**INFORME DE AUDITORÍA N° 028-2021-2-  
0353-AC**

**AUDITORÍA DE CUMPLIMIENTO A MUNICIPALIDAD  
DISTRITAL DE LA JOYA**

**"MEJORAMIENTO DE LA TRANSITABILIDAD VEHICULAR Y  
PEATONAL EN LAS VÍAS URBANAS DEL ASENTAMIENTO  
HUMANO EL TRIUNFO - ZONA CDEL DISTRITO DE LA  
JOYA, AREQUIPA, AREQUIPA"**

**CONFORMIDAD A PARTIDAS NO EJECUTADAS, PAGO CON PRECIOS UNITARIOS QUE NO CORRESPONDE, GENERACIÓN DE GASTOS GENERALES, INCUMPLIMIENTO DE ESPECIFICACIONES TÉCNICAS, RECEPCIÓN DE OBRA SIN SUBSANAR OBSERVACIONES E INAPLICACIÓN DE PENALIDAD, OCASIONARON UN PERJUICIO ECONÓMICO DE S/ 1 543 527, 90**

**IMAGEN N° 1  
DETALLE DE BERMA DE ADOQUÍN DE CONCRETO**

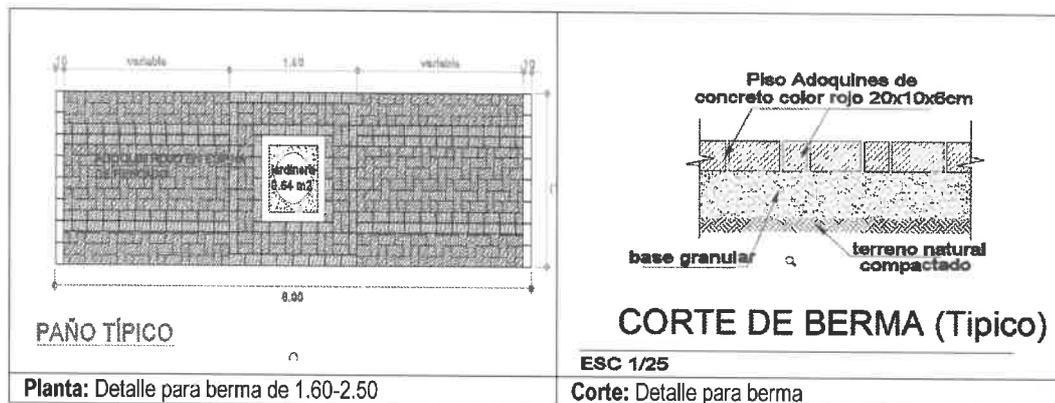
Durante la ejecución de la Obra, José Daniel Cárdenas Llerena, residente de Obra mediante asiento del cuaderno de obra n.º 229, folio 8 de 18 de diciembre del 2017 (Apéndice n.º 8), realizó una consulta a Percy Felipe Puma Pérez, supervisor de Obra, relacionada al cambio de la colocación de adoquines de concreto en berma por vaciado de concreto en calles con pendientes mayores a 10%, respecto de lo cual Percy Felipe Puma Pérez, supervisor de Obra, indicó en el asiento del cuaderno de obra n.º 230, folio 8 de 18 de diciembre del 2017 (Apéndice n.º 8), que realizará la consulta a la Entidad y al

proyectista<sup>6</sup>; sin embargo, no se advierte respuesta al Consorcio Montalvo según se detalló de las siguientes anotaciones del cuaderno de obra:

**IMAGEN N° 3**  
**DETALLE SARDINEL BURBUJA**

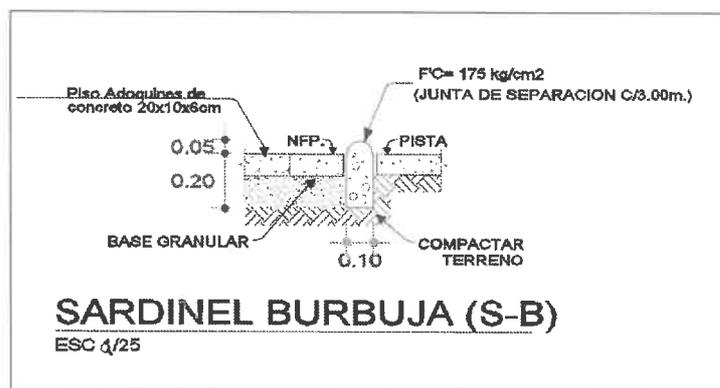
Del cuadro precedente, se concluye que el Consorcio Montalvo ejecutó la partida sardinel de concreto<sup>12</sup> incumpliendo con la altura y profundidad establecido en el plano A16 y especificaciones técnicas señaladas en el expediente técnico de obra, (Apéndice n.° 6), en algunos casos, solo se ha vaciado el concreto del sardinel encima del pavimento rígido y la berma, como se puede visualizar en las tomas fotográficas que forman parte del acta de visita a obra n.° 02-2021-MPA/OCI-AC del 13 de julio de 2021. (Apéndice n.° 14).

**IMAGEN N° 5  
DETALLE PAVIMENTO RÍGIDO**

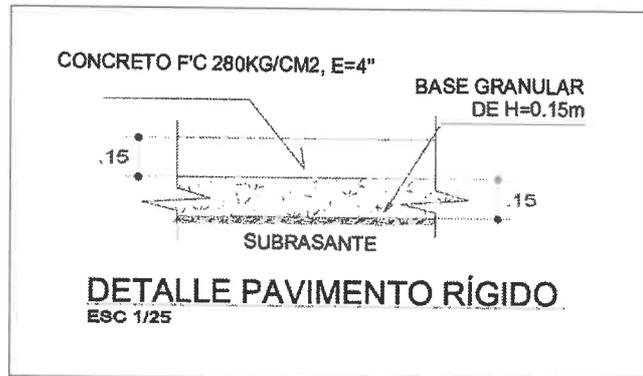
Asimismo, en los planos A-1, A-2, A-3, A-4, A-5, A-6, A-7 y A-16 del expediente técnico, (Apéndice n.º 6) se estipula que la partida pavimento rígido con concreto debía ser ejecutada en las vías antes citadas con un espesor de 15cm y resistencia a la compresión de 280 Kg/cm<sup>2</sup>, sobre una base granular de 15cm de espesor, como se muestra en la imagen siguiente:

**IMAGEN N° 16**  
**ALTURA DE CIMENTACIÓN (0.50 METROS)**

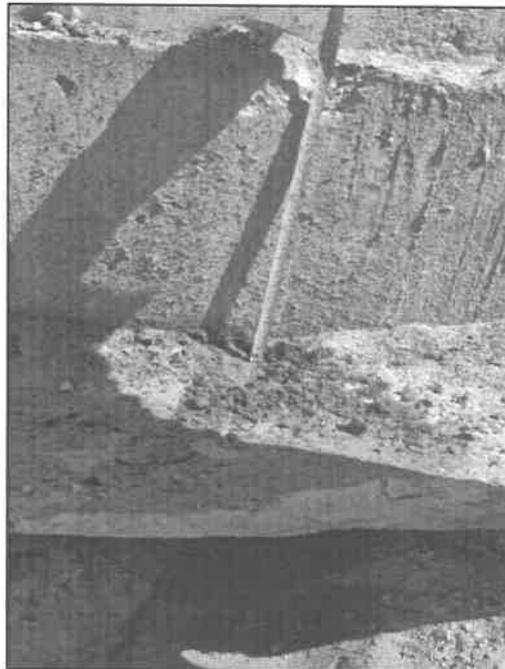
Por tanto, el Consorcio Montalvo, al momento de construir el muro de contención inobservó lo establecido en los planos del expediente técnico toda vez, que la profundidad de desplante debió ser 1,20 m, sin embargo, se encuentra por encima del nivel del terreno en una altura que fluctúa entre 0,50 y 0,80 metros; Percy Felipe Puma Pérez, en su calidad de proyectista del expediente técnico de adicional de obra n.° 4 y deductivo vinculante n.° 3, consideró en el expediente técnico una capacidad portante de 1,99 kg/cm<sup>2</sup> y de la revisión

IMAGEN N° 17  
MURO DE CONTENCIÓN MC-04 (EXPEDIENTE TÉCNICO VS SITUACIÓN ACTUAL)

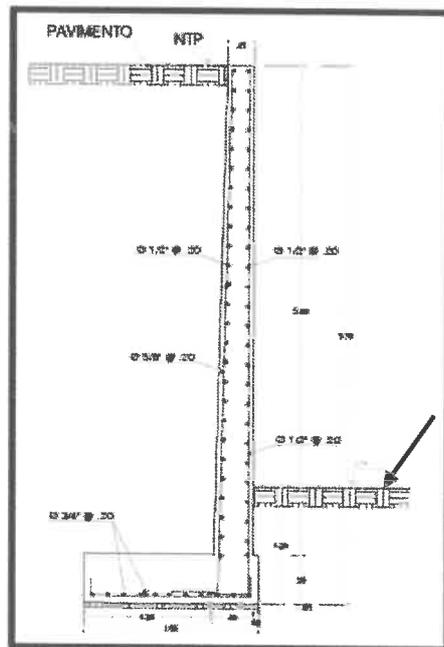
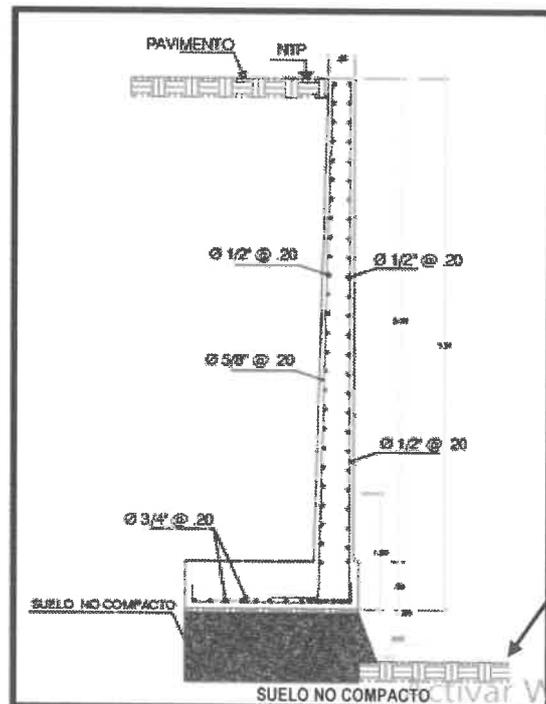
Como se puede observar en la imagen precedente, la construcción del muro de contención no se realizó de acuerdo a lo indicado en el plano E-02 "Muro de Contención - Estructuras y Detalles", que forma parte del expediente adicional n.° 4, documentos suscritos por Percy Felipe Puma Pérez, quien además realizaba labores de supervisión por parte del Consorcio Paredes Neira, toda vez que los planos señalaban una cimentación<sup>38</sup> con una profundidad de desplante<sup>39</sup> de 1.20 m, sin embargo, como resultado de la evaluación en campo realizada por Jesús Chalco, evaluador estructural se encontró que: "(...) el muro estaba suspendido sobre el nivel del terreno en una altura que fluctúa entre 0.50 y 0.80 metros, lo cual genera la inestabilidad de dicha estructura frente a las condiciones de volteo y deslizamiento. Así mismo no permite una adecuada transferencia de esfuerzos entre la estructura de la zapata y el suelo por lo cual se produciría falla por presiones, lo cual se ha demostrado postreramente en la evaluación estructural detallada para cada paño de muro". (el subrayado es agregado); es decir que el muro se encuentra sobre terreno no compacto por encima del nivel del terreno en una altura que fluctúa entre 0,50 y 0,80 metros, inobservando también el Reglamento Nacional de Edificaciones, aprobado por Decreto Supremo n.° 011-20-VIVIENDA, norma técnica E.050 suelos y cimentaciones en el artículo 19°.- profundidad de cimentación estipula: "La profundidad de cimentación quedará definida por el PR (...), no debiendo ser menor de 0,80 m en el caso de zapatas y cimientos corridos."

IMAGEN N° 18  
MURO DE CONTENCIÓN MC-04 (EXPEDIENTE TÉCNICO VS  
SITUACIÓN ACTUAL)

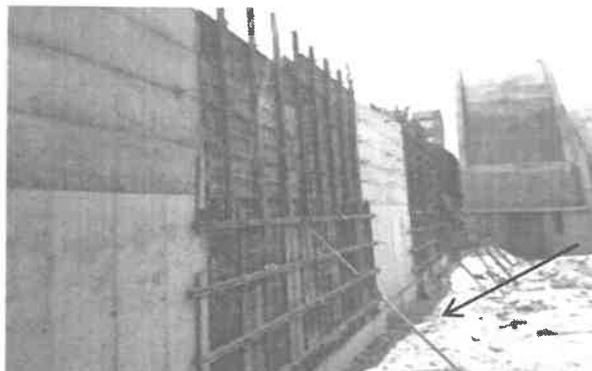
(Apéndice n.º 37) donde se observa que el vaciado de la cimentación de la zapata se encuentra al mismo nivel del terreno natural.

**IMAGEN N° 19**  
**INCLINACIÓN DE MUROS DE CONTENCIÓN VISIBLES**

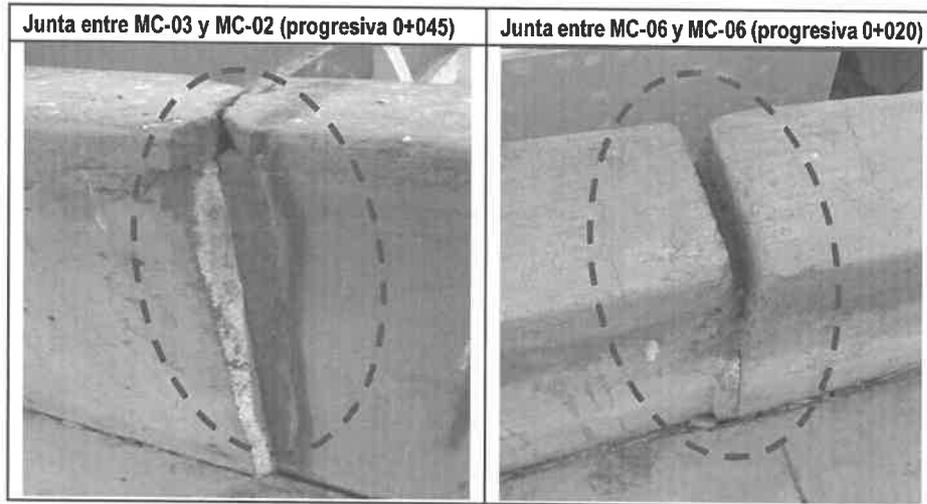
muro MC-03, tal como se muestra en el siguiente cuadro y tomas fotográficas obtenidas durante las visitas de campo realizadas por la comisión auditora:
